水庫集水區保育治理工程生態檢核表 主表(1/2)

工程基本資料	工程名稱 (編號)	109 年度曾文水庫湖域保護帶治理工程第一期	設計單位	經濟部水利署南區水資源局曾管中心
	工程期程	109 年 5 月 3 日至 109 年 9 月 29 日	監造廠商	經濟部水利署南區水資源局曾管中心
	治理機關	經濟部水利署南區水資源局	營造廠商	佶原營造有限公司
	基地位置	地點：嘉義縣大埔鄉_____村_____鄰 集水區：_____ 水系：_____ 段：_____ TWD97 座標 X： 207634 Y： 2577503	工程預算/ 經費	預算：NT\$ 27,200,000 決標：NT\$ 23,280,000
	工程緣由目的	為避免曾文水庫滿水位時淹覆預定地步道及遊憩設施，該區要填高，並重做步道		
	工程類型	<input type="checkbox"/> 自然復育、 <input type="checkbox"/> 坡地整治、 <input type="checkbox"/> 溪流整治、 <input type="checkbox"/> 清淤疏通、 <input type="checkbox"/> 結構物改善、 <input checked="" type="checkbox"/> 其他		
	工程內容	B 區外緣鋪設石籠、填高、重做步道，石籠內圈一條花草綠帶，其他為草坪		
預期效益	<input type="checkbox"/> 保全對象(複選)： <input type="checkbox"/> 民眾(<input type="checkbox"/> 社區 <input type="checkbox"/> 學校 <input type="checkbox"/> 部落 <input type="checkbox"/> _____) <input type="checkbox"/> 產業(<input type="checkbox"/> 農作物 <input type="checkbox"/> 果園 <input type="checkbox"/> _____) <input type="checkbox"/> 交通(<input type="checkbox"/> 橋梁 <input type="checkbox"/> 道路 <input type="checkbox"/> _____) <input type="checkbox"/> 工程設施(<input type="checkbox"/> 水庫 <input type="checkbox"/> 攔砂壩 <input type="checkbox"/> 固床設施 <input type="checkbox"/> 護岸) <input checked="" type="checkbox"/

4.棲地影像紀錄：

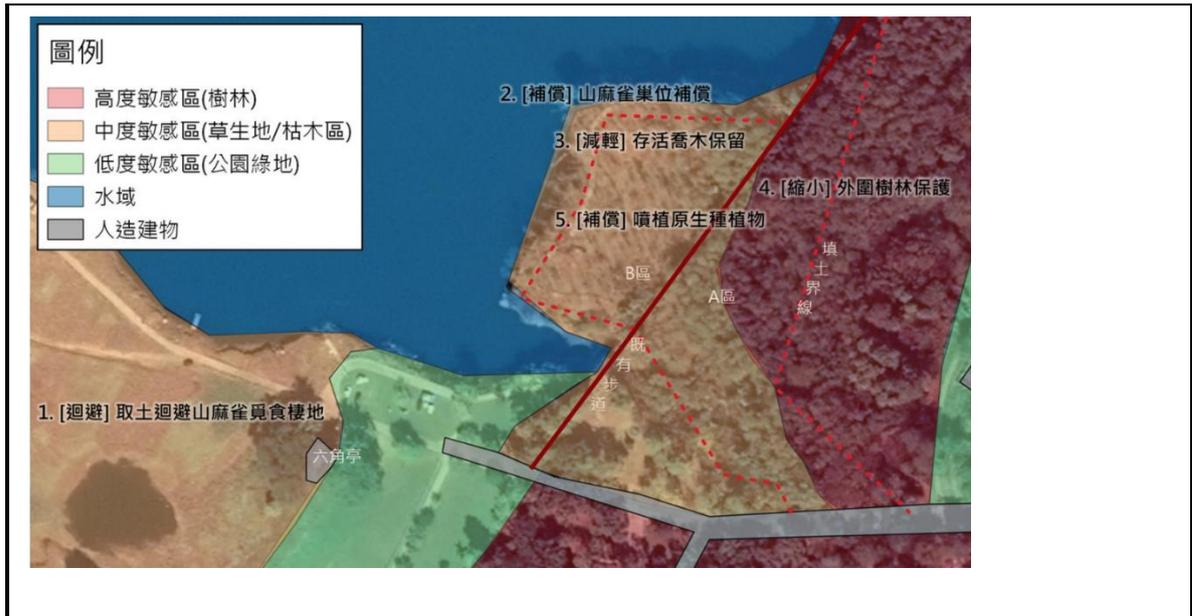
3. 生態棲地環境評估：				
<p>本工程施作 B 區，為山麻雀繁殖熱區，本工程生態議題主要為減少對山麻雀繁殖之影響。工程施作內容包含取土填高，如取土範圍鄰近山麻雀繁殖地，可能減損山麻雀的食物來源。建議取用曾文溪上游疏浚土方回填，避免影響湖域旁的草生地區域，迴避山麻雀主要覓食區。</p> <p>施工期間規劃在 3-6 月，與山麻雀繁殖高峰期重疊，但由於工區於汛期時會被淹沒，因此只能在 6 月前施工，無法迴避。在工程 B 區有部分完整之巢箱仍有山麻雀使用，如山麻雀於施工時進駐，繁殖時可能會受干擾，反而成為生態陷阱。因此與嘉義大學山麻雀研究單位共同會勘與討論後，雙方皆認同盡早移除巢箱可避免機具干擾山麻雀繁殖。另外，於移除巢箱後，會於 B 區外圍施作 50 支電信桿供山麻雀繁殖使用，以作為巢位補償。</p>

B 區中心光蠟樹枯木群有傾倒疑慮，工程填土前會移除枯木，建議保留該區尚存活之大樹，如美人樹、樟樹、火焰木。A 區填土區，在不影響工程進行的情況下，也避免移除存活樹木，維持其生態功能。另外，A 區施工範圍旁之淺山森林，植生狀況良好，且位於湖域周邊的森林為淺山動物偏好利用之區域。建議在施工期間以警示帶或立牌標示填土界線，避免機具破壞森林。

B 區外緣鋪設石籠，並於石籠內緣種植低矮的多年生綠美化植物，建議種植原生種植物為主，如臺灣澤蘭、穗花木藍、忍冬、薜荔。特別推薦台灣澤蘭，為原生種且有誘蝶功能。B 區規劃種植之草坪建議以五節芒、狗牙根(百慕達草、鐵線草)、假儉草等原生種草籽為主，或讓原生的草生種子庫自然生長演替。

[迴避] 取土迴避山麻雀覓食棲地：取用曾文溪上游疏浚土方回填，避免影響湖域中心的草生地區域。

[補償] 山麻雀巢位補償：於舊巢箱妥善卸除後進場施工，並於 B 區外圍每 5 公尺矗立舊電信桿為巢位補償。

[減輕] 存活喬木保留：保留 B 區的存活樹木。A 區填土在不影響工程進行的狀況下，也盡量避免移除存活樹木，以維持其生態功能。

圖 2.生態保育措施調整項目位置圖

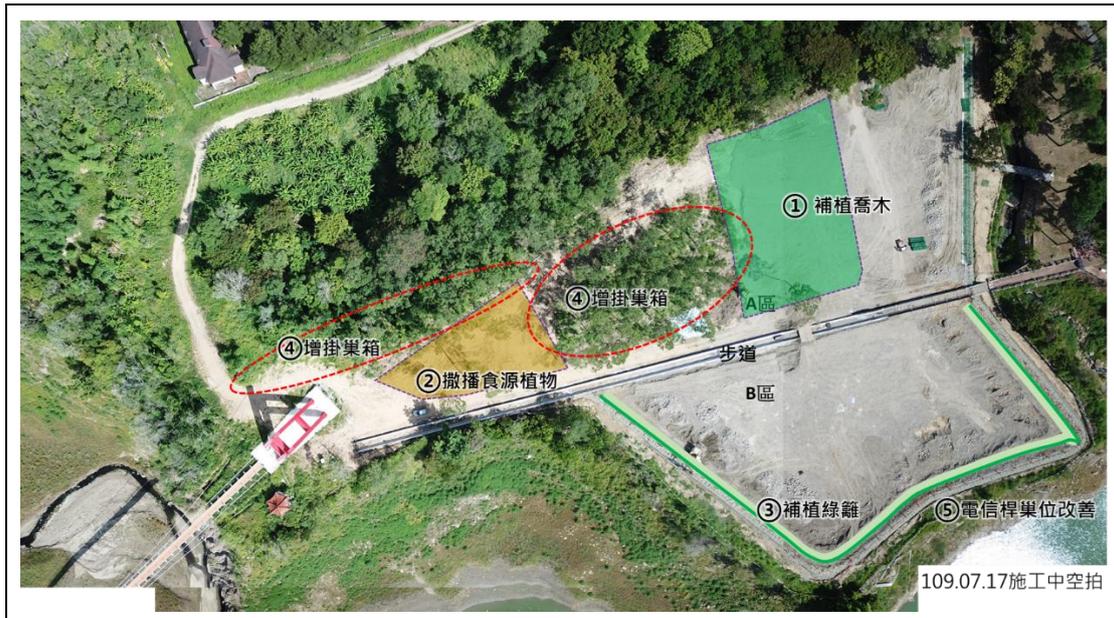
<p>(2) 工程剛完工時，部分回填區撒播小米、高粱等植物，增加短期的食源植物。</p>	
<p>三、生態保育措施調整說明： (各項措施位置如圖 2)</p> <ol style="list-style-type: none"> 1. A 區誤砍樹木區域補植喬木，A 區西南側臨近坑溝處未來有無障礙步道規劃建議維持草生地，而施工便道與殘存樹島間(圖 2 綠色區域)，則補植光臘樹及樟樹等喬木，40 株樹高 150 公分以上之植株，植株間距 5-6 公尺，需養護 1 年確保存活。 2. A 區誤砍剩存樹林區域撒播食源植物補植喬木，位置為吊橋至殘存樹島間(圖 2 黃色區域)，團粒噴植後撒播禾本科植物如小米或高粱 (8g/m²)，供山麻雀覓食利用，食源植物的植株較高同時可減少遊客進到樹林的機會。 3. B 區電信桿巢位前補植綠籬植物，工程督導委員認為木本噴植區的植種無法完全阻隔遊客，建議增加綠籬。生態檢核團隊針對此意見建議如下： <ol style="list-style-type: none"> (1) 綠籬設置於電信桿巢位旁，沿圍籬邊界種植寬 30-50 公分的灌木叢。 (2) 植種建議採用七里香、春不老、野牡丹等，植株高至少 30 公分，間距 20 公分，兩排採對角三角形交錯方式種植。 4. A 區喬木增掛巢箱，建議於現存林緣(圖 2 紅色虛線區)的樹上增設巢箱 10 座，數量以原有區域的巢箱數所估算，配合電信杆低巢位設置以確保山麻雀持續利用。施工前拆除的 6 個舊巢箱暫時由嘉義大學蔡若詩老師研究室保管，可聯繫取回重新掛上，或研商協助掛設。

5. B區電信桿巢位改善：

圖 3. 電信杆加工說明。(參考資料: 邱滿星, 2017。山麻雀瀕危的可能限制因子-巢位與育雛食源。飛羽世界 341 期)

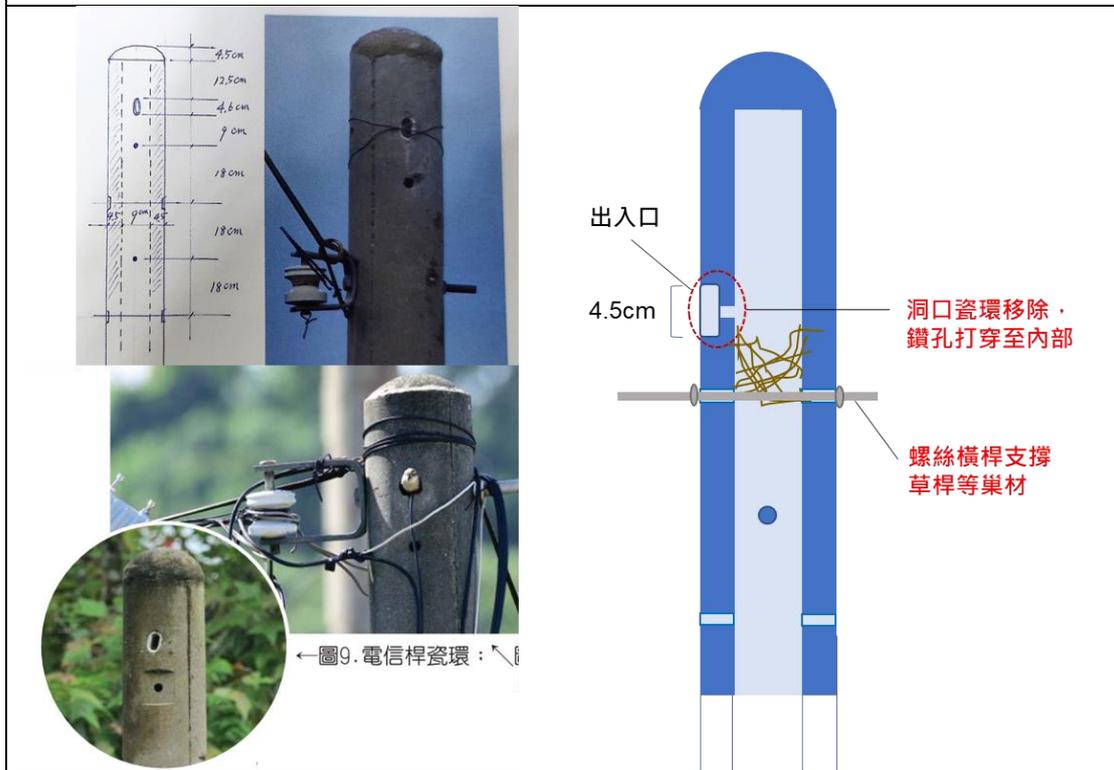
- (1) 電信杆結構，建議加工調整、以符合山麻雀巢位利用需求，相關說明與需求可參考圖2、圖3：
- (2) 出入洞口以最上方的陶瓷孔進行加工，位置於頂端往下約9公分處，移除陶瓷結構，加工鑽孔打穿至電信桿內部空心處，洞口口徑維持4.5-5公分，洞口面向湖域外側。
- (3) 螺絲橫桿支撐巢材，下方側孔，加鉚釘螺栓貫穿鎖緊。為山麻雀內部巢位基礎。
